NR.:
78-T-2

TECHNISCHE INFORMATION

Betrifft: Varajet II - Vergaser

Fahrzeuge: Rekord-E mit 2,0 Ltr.-Motor und
Ascona-/Manta-B mit 2,0 Ltr. -Motor

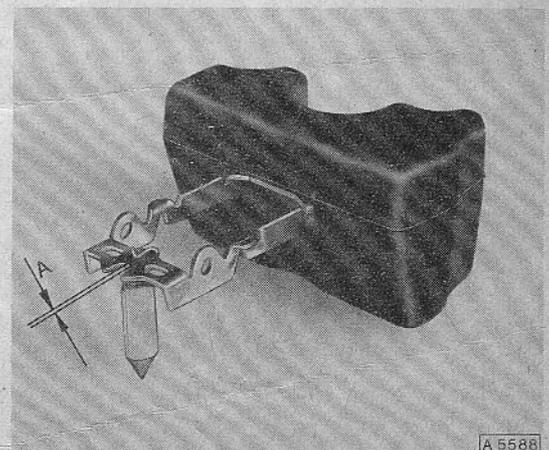
Befund: In einzelnen Fällen werden während der Vollgasfahrt Leistungsabfall in Verbindung mit Aussetzern gemeldet. Ursache dieser Erscheinung ist Kraftstoffmangel in der Schwimmerkammer des Vergasers. Hervorgerufen wird dieser Kraftstoffmangel durch einen nicht korrekt justierten Schwimmer und/oder durch ein zu großes Clipspiel zwischen Schwimmerbügel und Schwimmernadel. Dadurch sinkt bei großem Kraftstoffbedarf (Vollast) das Kraftstoffniveau zu weit ab.

Clip mit Schwimmernadel muß,
wie im Bild A 5588 gezeigt,
im Bügel des Schwimmers richtig
eingehängt sein. Mit Fühllehre
Spiel A zwischen Schwimmer-
bügel und Clip ermitteln.
Clipspiel muß 0,2 mm betragen.
Bei Abweichung vom Sollwert ist
durch entsprechendes Nachbiegen
das Spiel zu korrigieren.

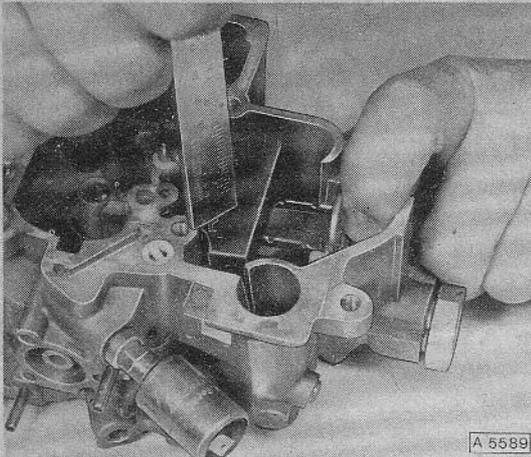
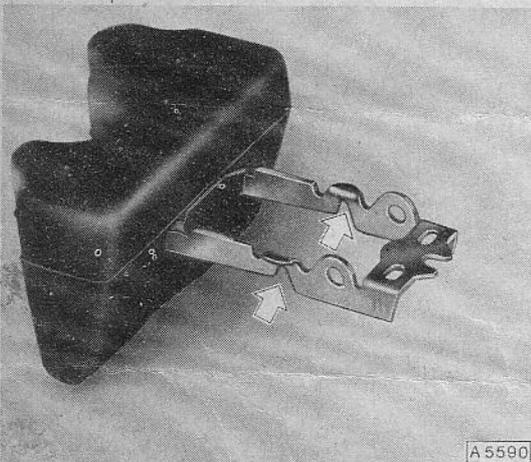
Schwimmerbügel wie im Bild A 5589 gezeigt leicht niederdrücken, so daß das Schwimmernadelventil geschlossen ist.

Mit Tiefenmaß (Schieblehre) den Abstand zwischen Oberkante Gehäuse und Schwimmer ermitteln.

Sollwert: 7,5 bis 8,5 mm

Bei Abweichung vom Sollwert Schwimmerbügel an den Sollbiegestellen (Pfeile) entsprechend nachbiegen.
